Toezening brief zienswijze provincie inzake aanpassing Houtplein

Betreft: Zienswijze Voorlopig ontwerp Houtplein, Tempeliersstraat e.o.

Bijlage 1 bij Zienswijze Voorlopig Ontwerp Houtplein, Tempeliersstraat e.o.

Houtplein - Tempeliersstraat

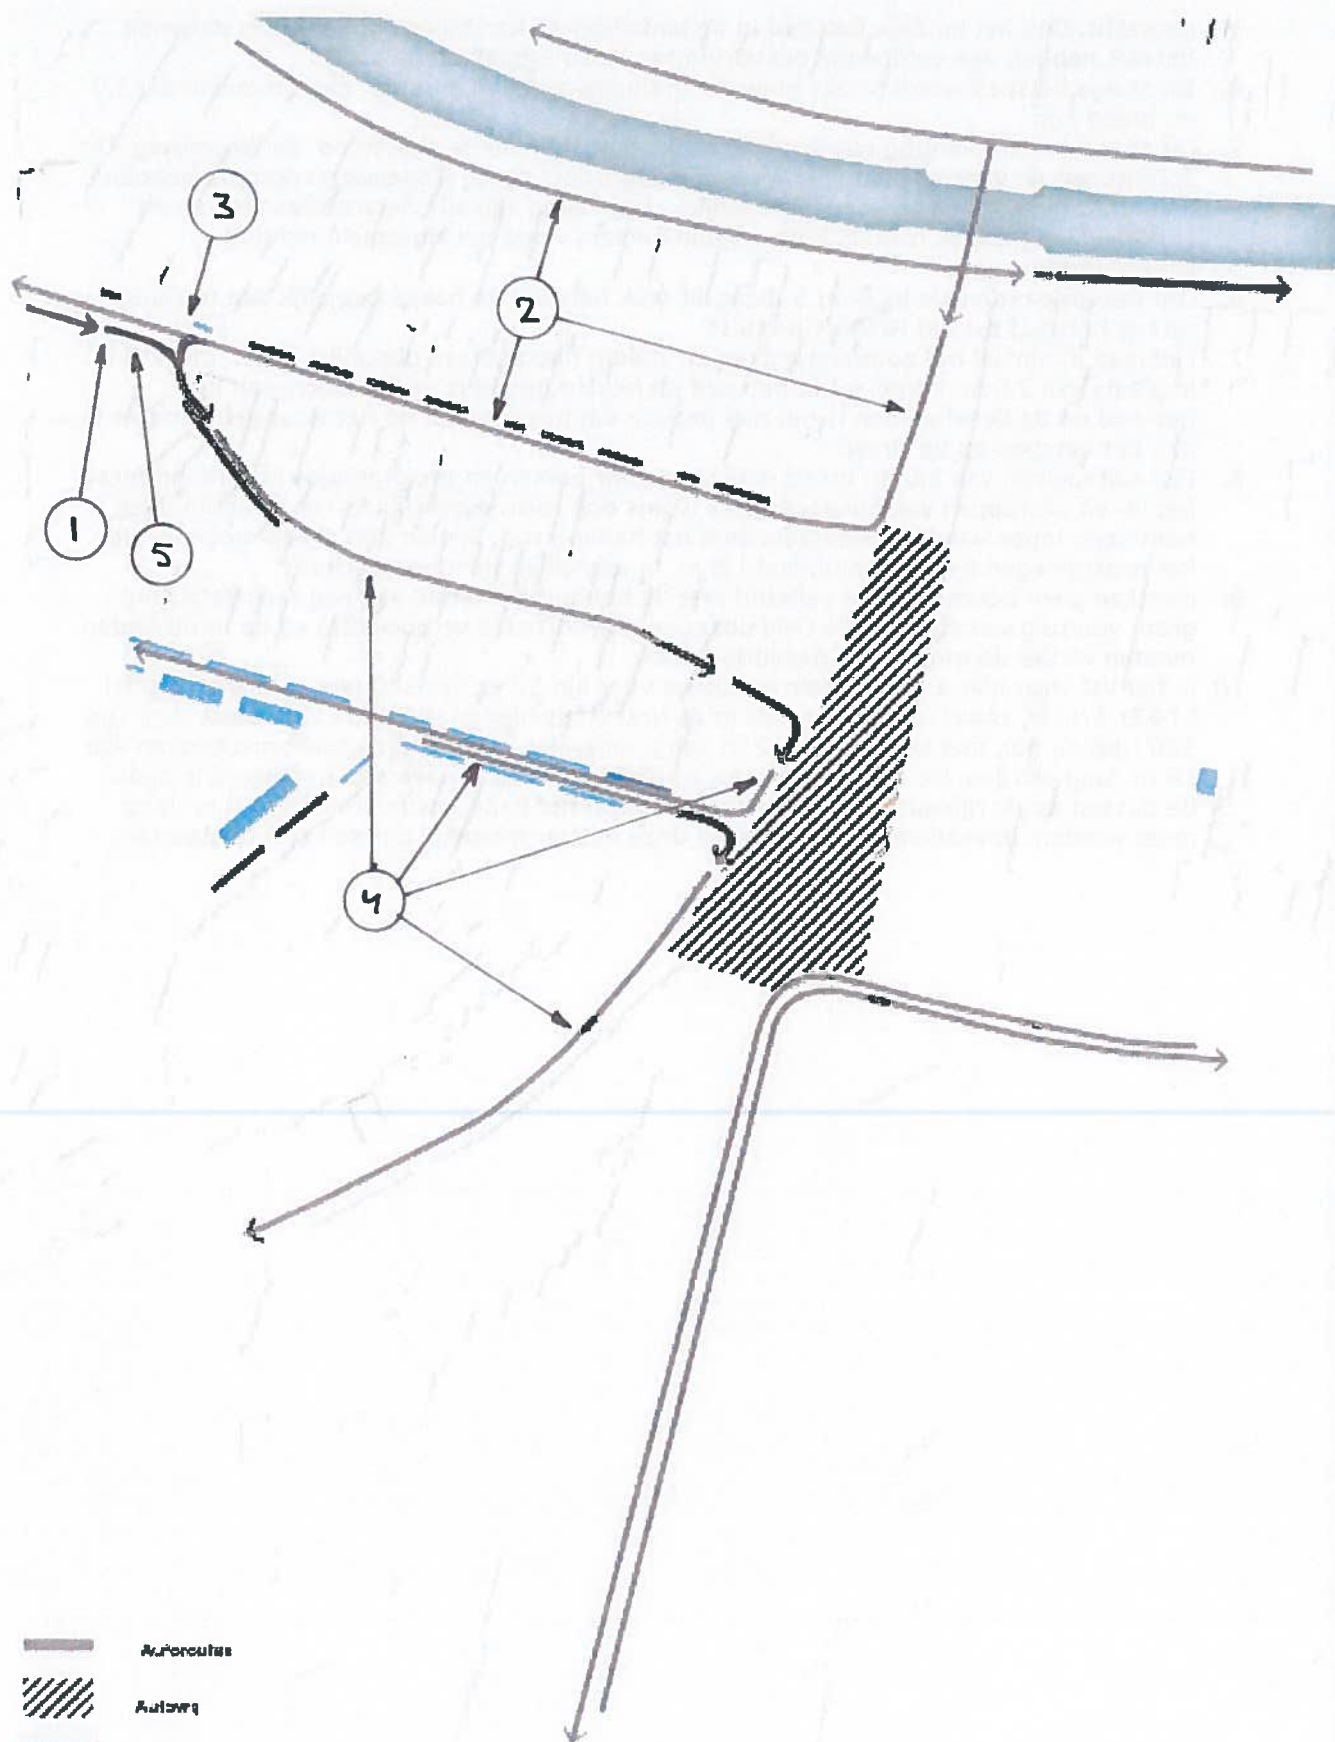
1. Autoverkeer vanaf het Houtplein-noord mag niet rechtdoor rijden, maar moet rechtsaf slaan richting Tempeliersstraat (m.u.v. buslijn 3). Dit betekent dat er een ruime bocht nodig is die afgestemd is op rechts afslaan grote voertuigen vanaf het Houtplein-noord en dat er geen smalle geleider mogelijk is tussen fietsers en autoverkeer.

2. Een verkeersveilige oplossing is gebaat bij een logische en eenduidige voorrangssituatie. De in het VO voorgestelde voorrangssituatie, waarbij het autoverkeer vanaf het Houtplein-noord voorrang moet verlenen aan kruisend busverkeer op de route Houtplein - Tempeliersstraat, terwijl fietsers vanaf het Houtplein-noord en overstekende voetgangers over de Tempeliersstraat voorrang hebben op kruisend busverkeer is een onmogelijke combinatie die niet voldoet aan de eisen aan een verkeersveilig ontwerp. Bovendien is deze voorrangssituatie niet met verkeersborden aan te geven. Er moet dus een keuze worden gemaakt tussen een situatie waarbij het busverkeer voorrang heeft op al het andere kruisende verkeer of een situatie waarbij busverkeer voorrang moet verlenen aan al het andere kruisende verkeer. Uit oogpunt van een goede doorstroming voor busverkeer gaat de voorkeur uit naar het volledig in de voorrang zetten van busverkeer op de relatie Houtplein - Tempeliersstraat. Dit betekent dus dat autoverkeer en fietsverkeer vanaf het Houtplein-noord voorrang moet verlenen en dat er geen zebrapad wordt aangelegd over de Tempeliersstraat. De verharding van de busbaan op het Houtplein loopt dan door tot en met de voetgangersoversteekplaats over de Tempeliersstraat (met kanalisatiestrepen aangegeven). De afwijkende verharding van de busbaan accentueert de voorrangssituatie ten gunste van bussen en het ondersteunt het gebod aan autoverkeer vanaf het Houtplein-noord om rechtsaf te slaan naar de Tempeliersstraat. Hoe minder autoverkeer rechtsaf slaat naar de Tempeliersstraat, hoe beter. Dit is onder andere de reden om tweerichtingsverkeer toe te staan op de Tempeliersstraat tussen de Van Eedenstraat en het Wijde Geldeloze pad.

3. Fietspad minimaal net zo breed maken als huidig fietspad aan oostzijde Dreef, dus 2,5 m. in plaats van 2,0 m. Zie punt 8 bij Raamsingel - Houtplein - Gasthuissingel.

4. Een halteperron van 3,0 m breed is te smal voor bomen en groenperkjes in verband met het in- en uitstappen van buspassagiers (soms ook rolstoelgebruikers) en in het in twee richtingen lopen van buspassagiers over het halteperron. Bomen zijn alleen mogelijk als het naastgelegen fietspad minimaal 1,5 m. in oostelijke richting opschuift.

5. Hier kan geen boom staan in verband met de benodigde ruimte van een rechtsafslaan groot voertuig vanaf het Wijde Geldeloze pad (bijvoorbeeld verhuisauto) en de uitritbanden moeten verder doorlopen om dezelfde reden.

AANPASSEN AUTOROUTES

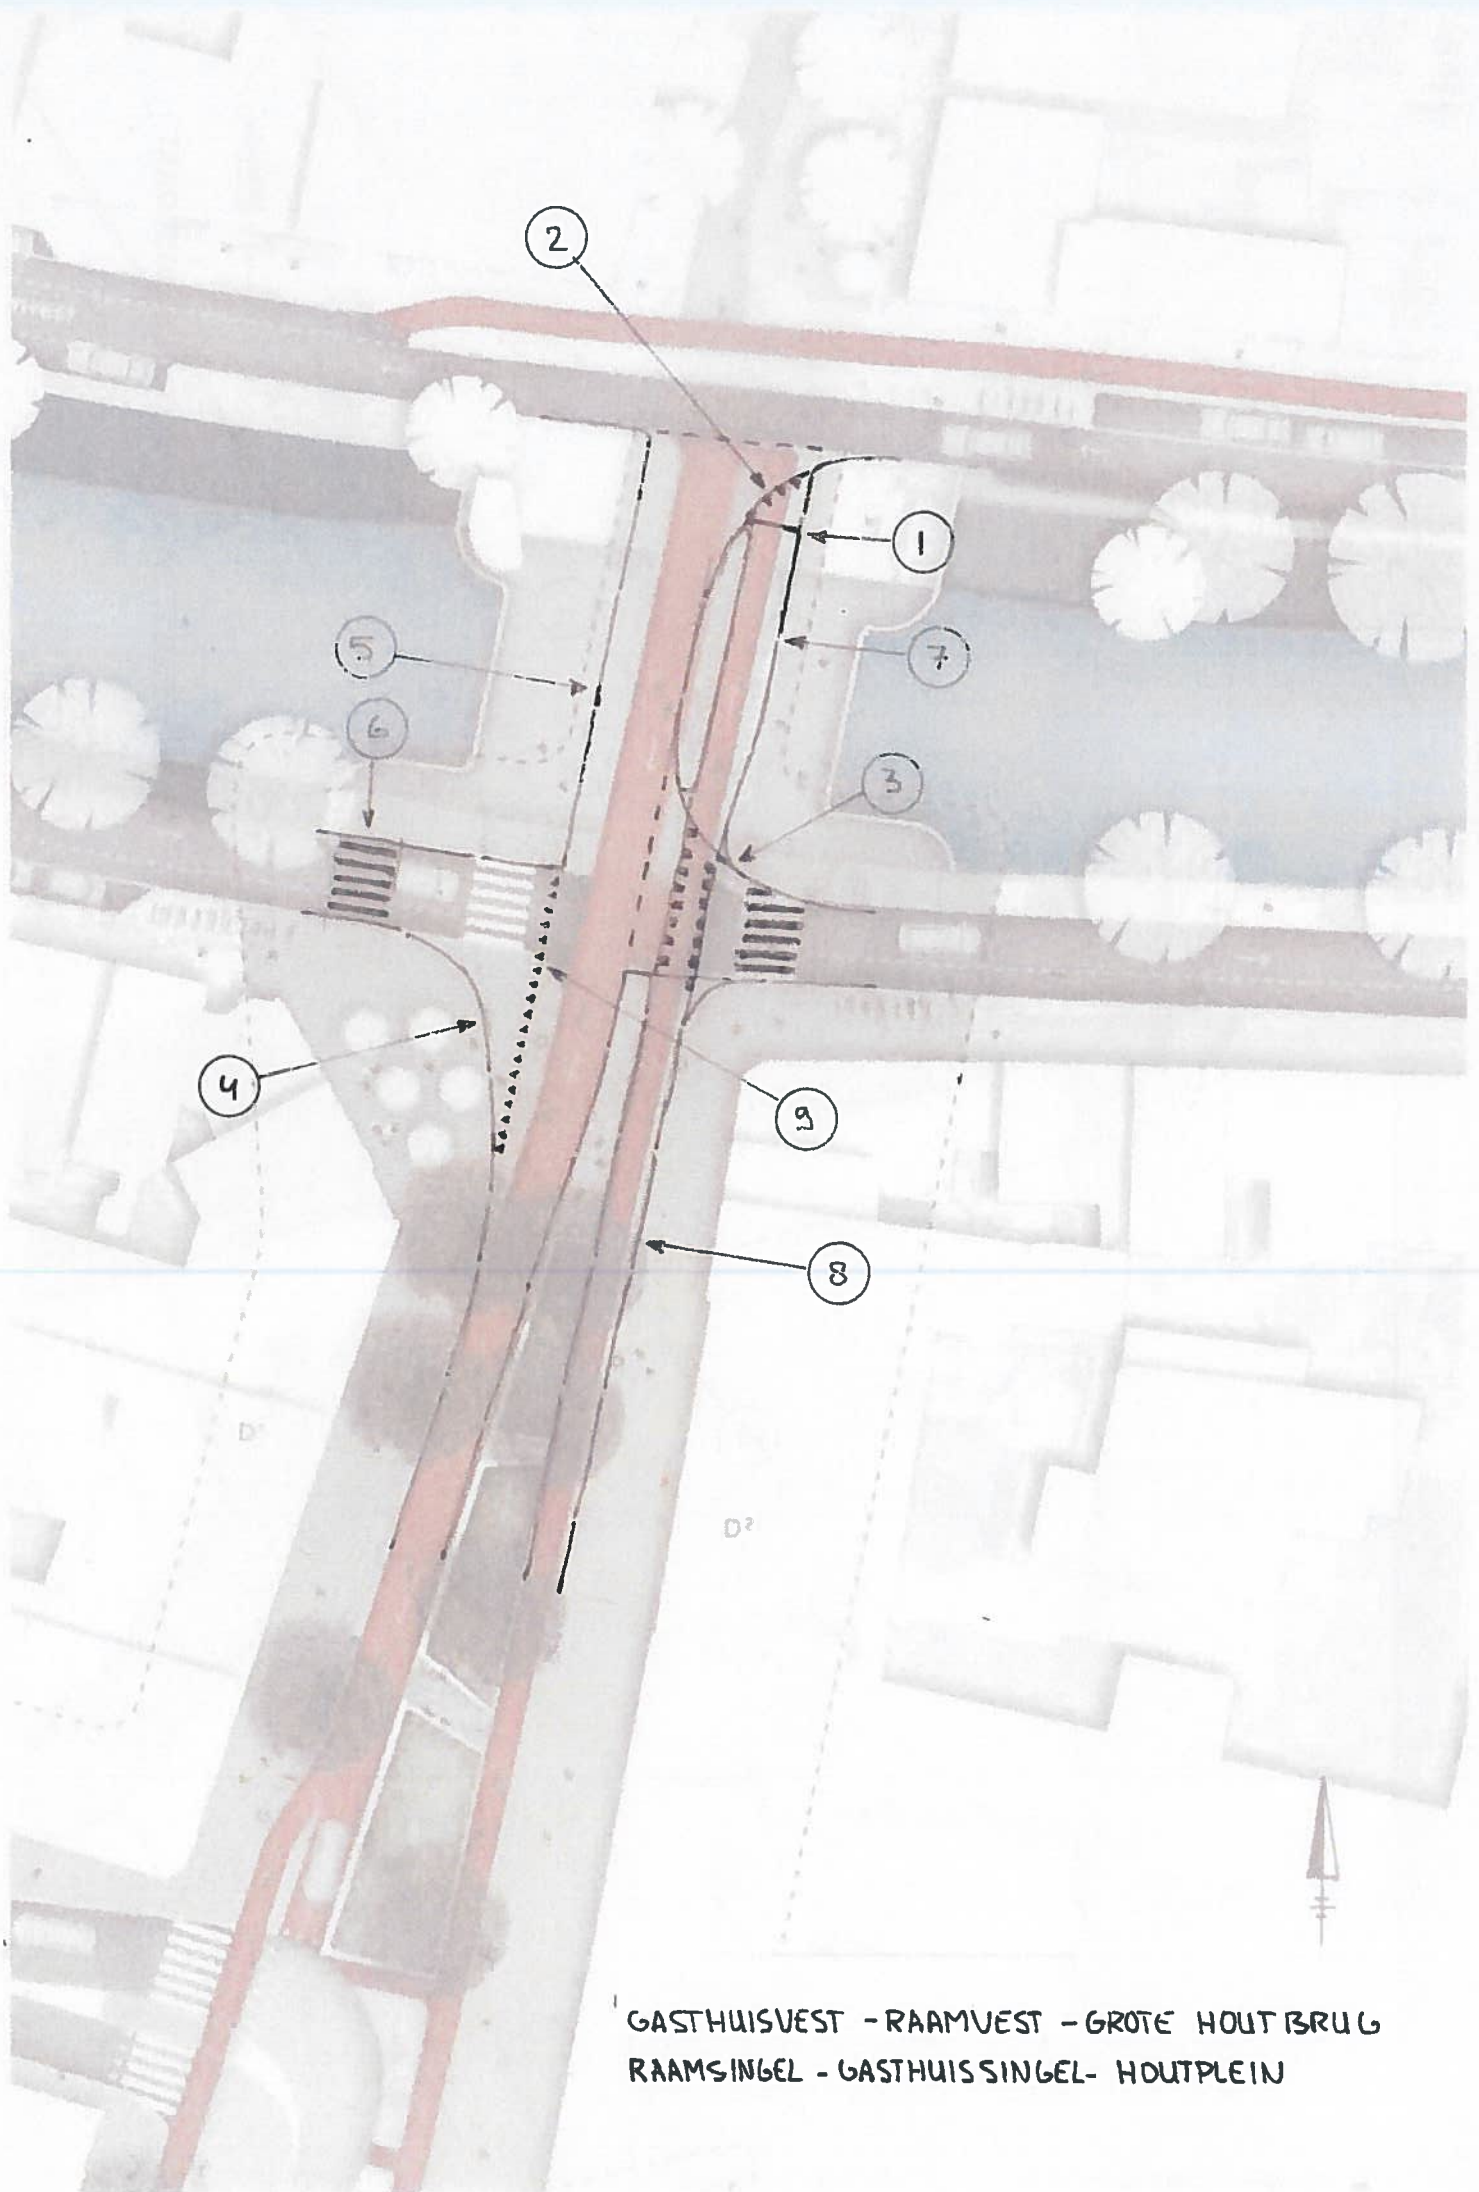
1. Tempeliersstraat tussen Van Eedenstraat en Wijde Geldeloze pad blijft tweerichtingsverkeer voor auto.
2. Minder autoverkeer op Raamsingel, Houtplein en Tempeliersstraat; goed voor leefbaarheid en doorstroming OV op deze wegen en een verkeersveiligere situatie op het kruispunt Houtplein - Tempeliersstraat.
3. Minder linksafslaand autoverkeer richting Wijde Geldeloze pad; goed voor de doorstroming OV richting Van Eedenstraat.
4. Betere bereikbaarheid voor autoverkeer Wijde Geldeloze pad, Houtplein, Wagenweg en Lorentzplein vanaf noorden, westen en zuiden.
5. Betere bereikbaarheid parkeerterrein advocatenkantoor Oass&Kasem (op de hoek van de Tempeliersstraat met de Van Eedenstraat) vanaf noorden, westen en zuiden.

1 GASTHUISVEST - RAAMVEST - GROTE HOUTBRUG
RAAMSINGEL - GASTHUISsingel- HOUTPLEIN

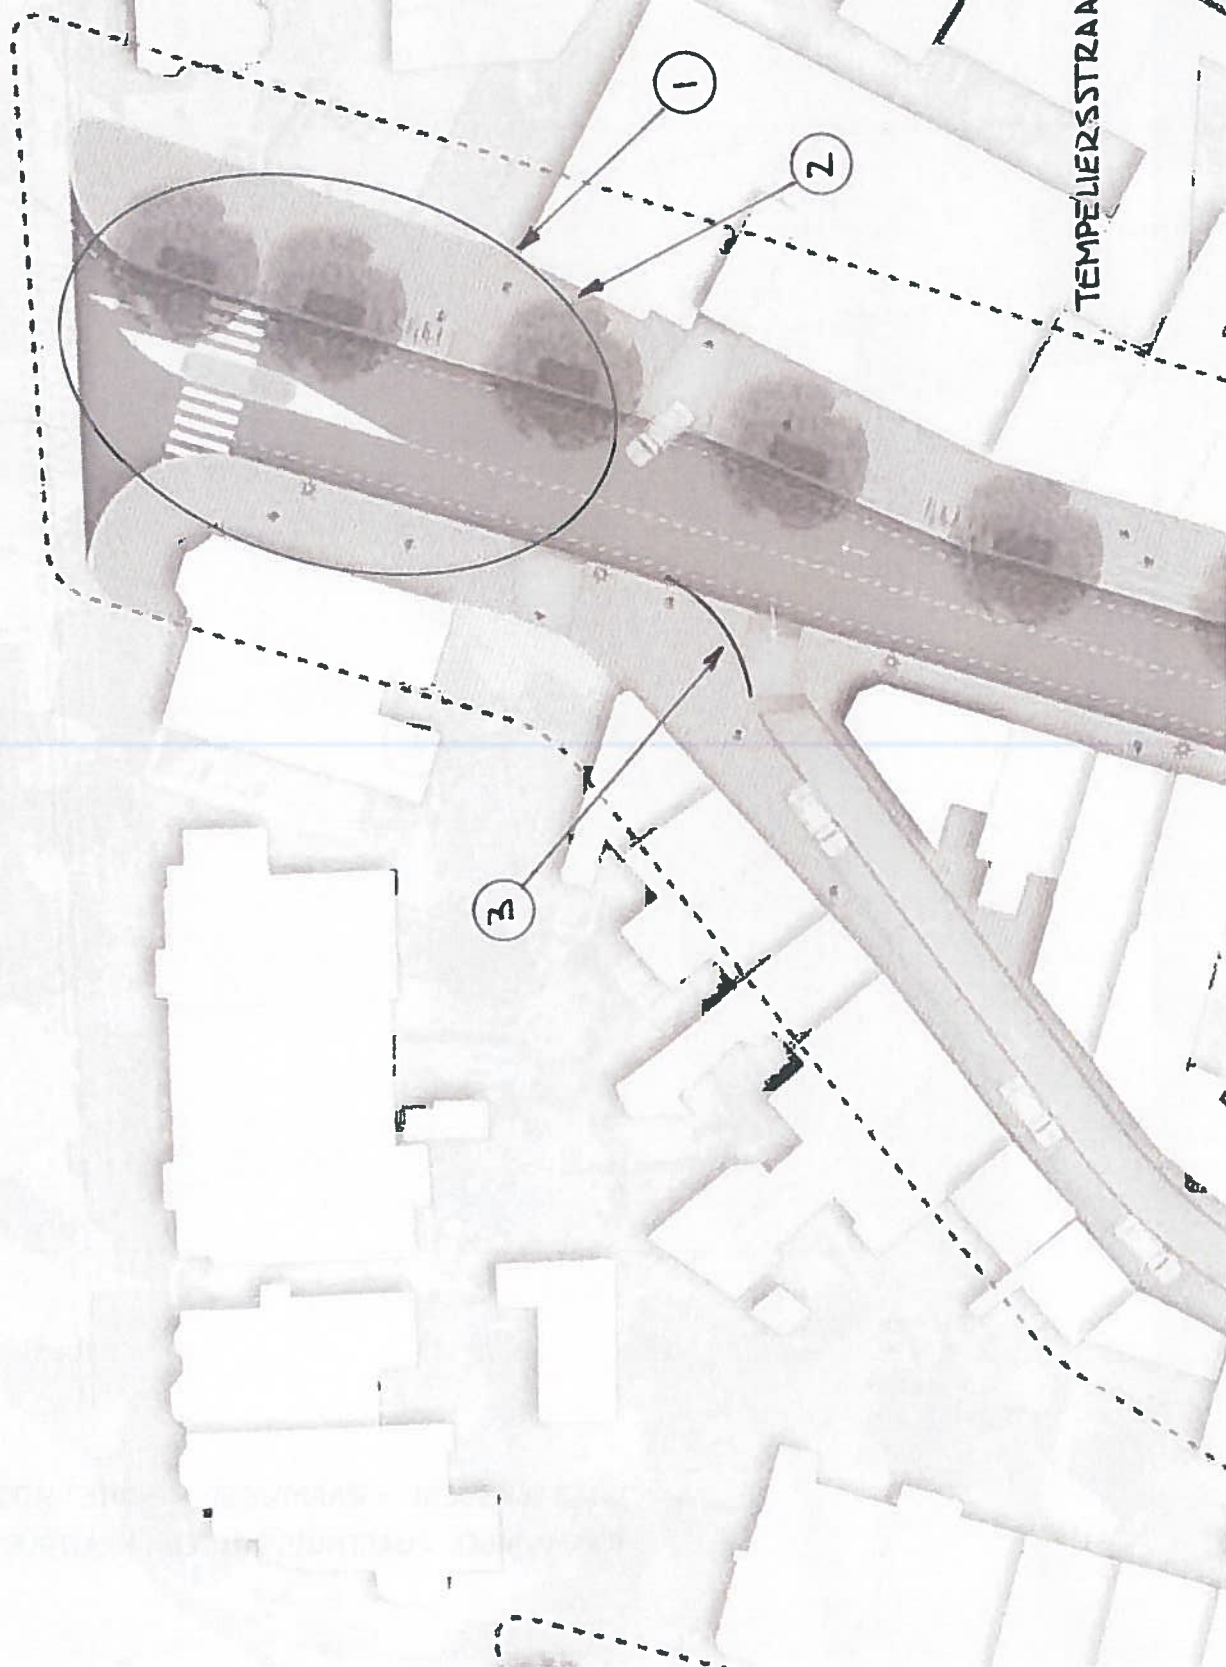
1. Huidige verkeerslichten op kruispunt Gasthuisvest - Grote Houtstraat - Raamvest handhaven ten behoeve van doorstroming lijn 3 richting Houtplein, dus stopstreep op fietspad plaatsen. Huidige voorrangsregeling handhaven is OK.

2. Ruimere bocht nodig voor linksafslaande grote voertuigen vanaf Gasthuisvest, waaronder lijn 3.
3. Ruimere bocht nodig voor linksafslaande grote voertuigen vanaf Grote Houtbrug naar Gasthuissingel.

4. Ruimere bocht nodig voor rechtsafslaande grote voertuigen vanaf Raamsingel naar Houtplein.
5. Bredere rijbaan nodig voor grote voertuigen vanaf Gasthuisvest die U-bocht maken naar Gasthuissingel. Bovendien is deze bredere rijbaan nodig om te voorkomen dat groot voertuig dat op de Grote Houtbrug staat opgesteld om linksaf te slaan (moet voorrang verlenen aan tegemoetkomende fietsers en kruisende voetgangers), de doorgang blokkeert voor fietsers richting Houtplein.

6. Zebepad op de huidige plek laten liggen, zodat autoverkeer (inclusief lijn 3) zich kan opstellen tussen zebepad en rijbaan van de Grote Houtbrug/Houtplein. Dit bevordert de doorstroming op de route Raamsingel - Gasthuissingel, dus ook voor lijn 3 richting station.

7. Fietspad op de Grote Houtbrug in noordelijke richting breder maken in verband met de grote hoeveelheid fietsers die zich daar opstellen voor het verkeerslicht (conform breedte huidig fietspad op Grote Houtbrug).

8. Fietspad minimaal net zo breed maken als huidig fietspad aan oostzijde Dreef, dus 2,5 m. in plaats van 2,0 m. Immers, het fietspad op het Houtplein is veel drukker dan het fietspad op de Dreef en dan is het niet logisch dat het fietspad op het Houtplein smaller is dan het fietspad op de Dreef.

9. Huidige voorrangsregeling handhaven is OK. De route Raamsingel - Gasthuissingel - Kleine Houtweg - Rustenburgerlaan wordt bij omdraaien van de huidige voorrangsregeling anders te aantrekkelijk voor sluipverkeer (huidige route via Tempeliersstraat - Houtplein -

Frederikspark - Rustenburgerlaan is straks niet meer mogelijk vanwege de knip Houtplein). En de huidige voorrangsregeling bevoordeelt de noord-zuid gerichte dominante langzaam verkeersroute.
